SHT0016196-副驾驶座椅靠背泡沫总成

SHT0018653-副驾驶座椅靠背泡沫总成
安全带出带口模具上增加活动镶块

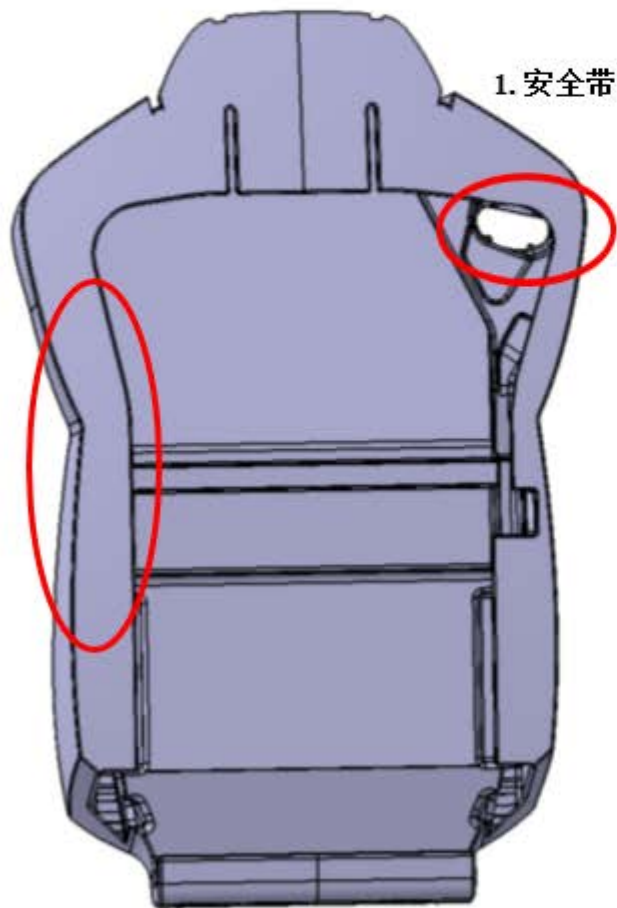
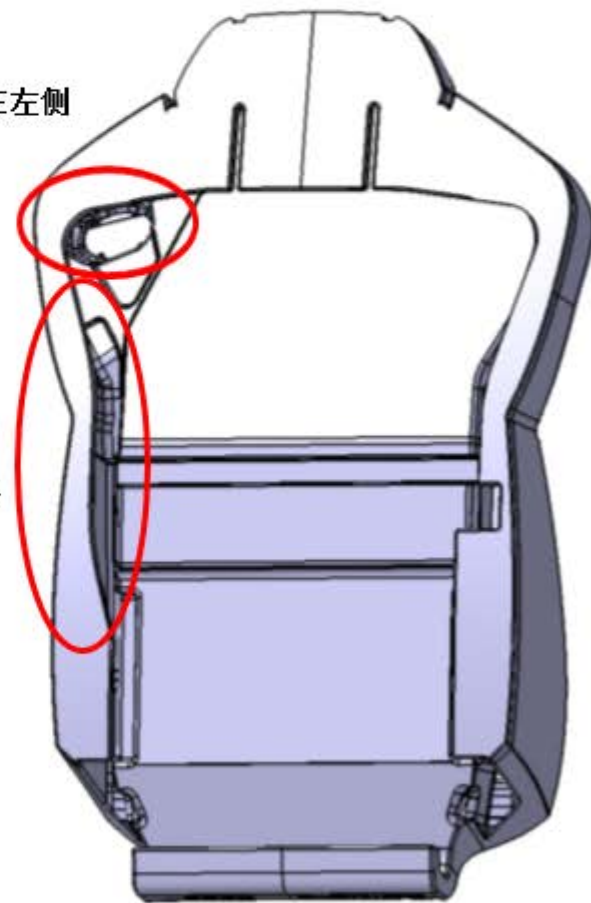
1. 安全带出带口在右侧

1. 安全带出带口在左侧

2. 去除此部分
